Oggetto: Segnaletica per lavori. Cantieri in lento movimento.

Oggetto : Segnaletica per lavori
Cantiere in lento movimento in galleria
Richiesta di ampliamento sperimentazione

Ampliamento Sperimentazione Cantiere mobile in galleria

Schema 1 - gallerie con lunghezza > 500 m (due corsie)

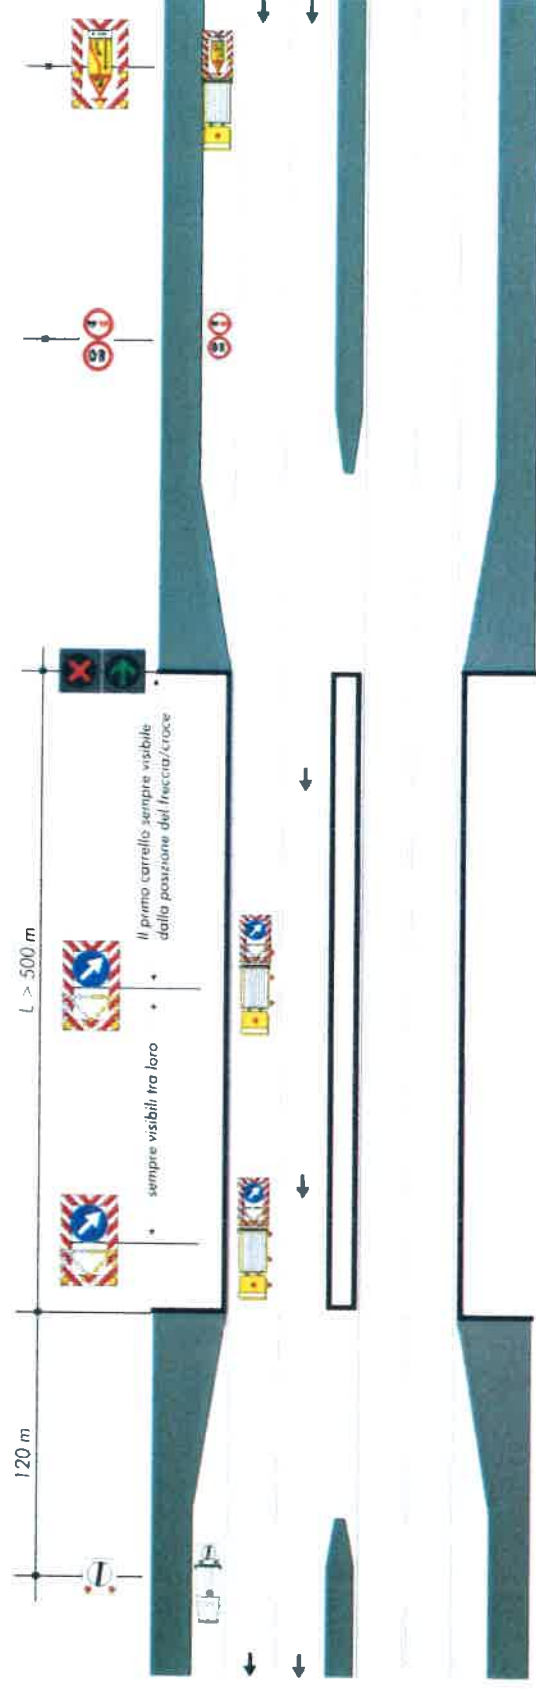
- Il piano di adeguamento ASPI prevede l'installazione degli impianti di segnalazione di **chiusura corsia freccia/croce all'ingresso di tutte le gallerie con lunghezza > 500 m**)
- I mezzi di protezione saranno sempre ad una distanza che consenta la visibilità del mezzo successivo o dei sistemi freccia/croce lungo la galleria, qualora installati
- Tutti i mezzi all'interno o in prossimità della galleria interessata dalle lavorazioni saranno dotati di lampade a LED lungo la fiancata esposta al traffico

Schema 2- gallerie con lunghezza > 500 m (tre corsie)

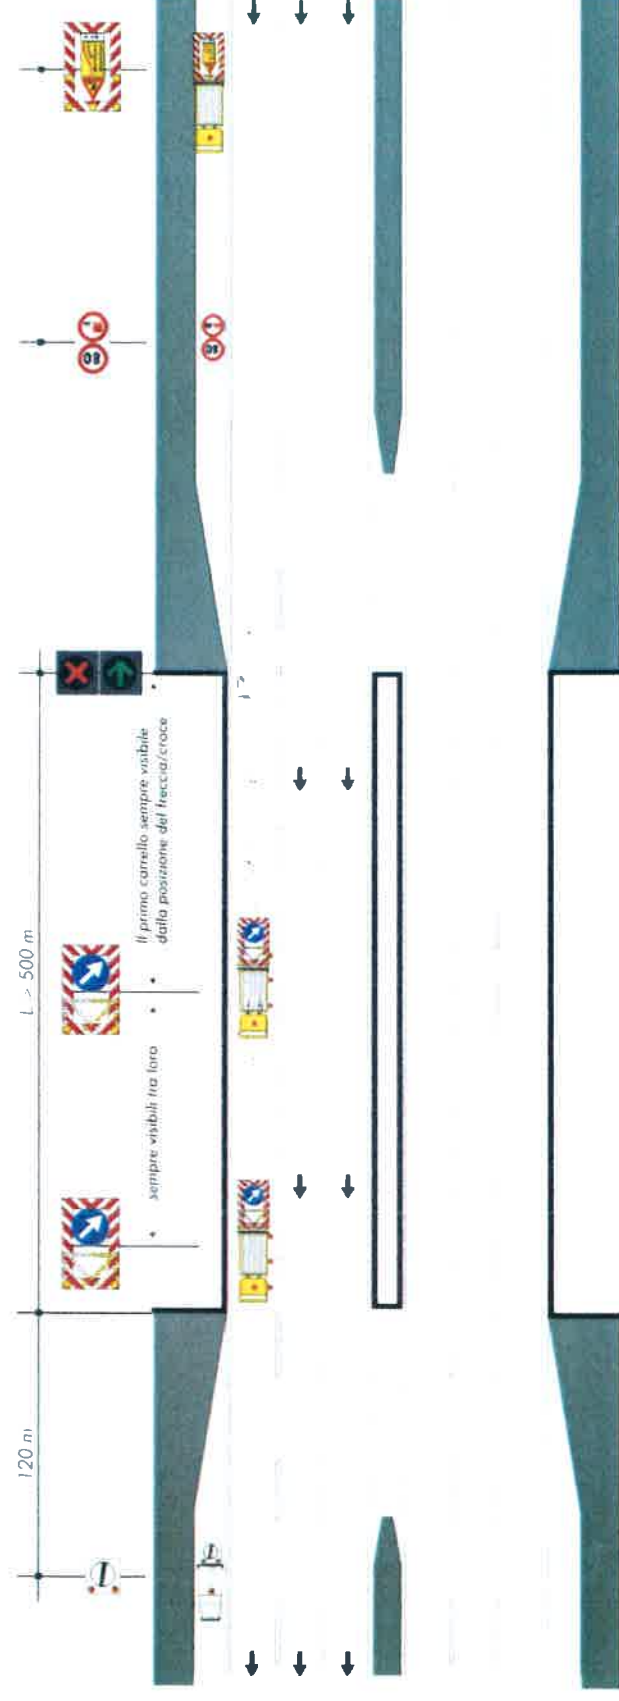
- Il piano di adeguamento ASPI prevede l'installazione degli impianti di segnalazione di **chiusura corsia freccia/croce all'ingresso di tutte le gallerie con lunghezza > 500 m**)
- I mezzi di protezione saranno sempre ad una distanza che consenta la visibilità del mezzo successivo o dei sistemi freccia/croce lungo la galleria, qualora installati
- Tutti i mezzi all'interno o in prossimità della galleria interessata dalle lavorazioni saranno dotati di lampade a LED lungo la fiancata esposta al traffico
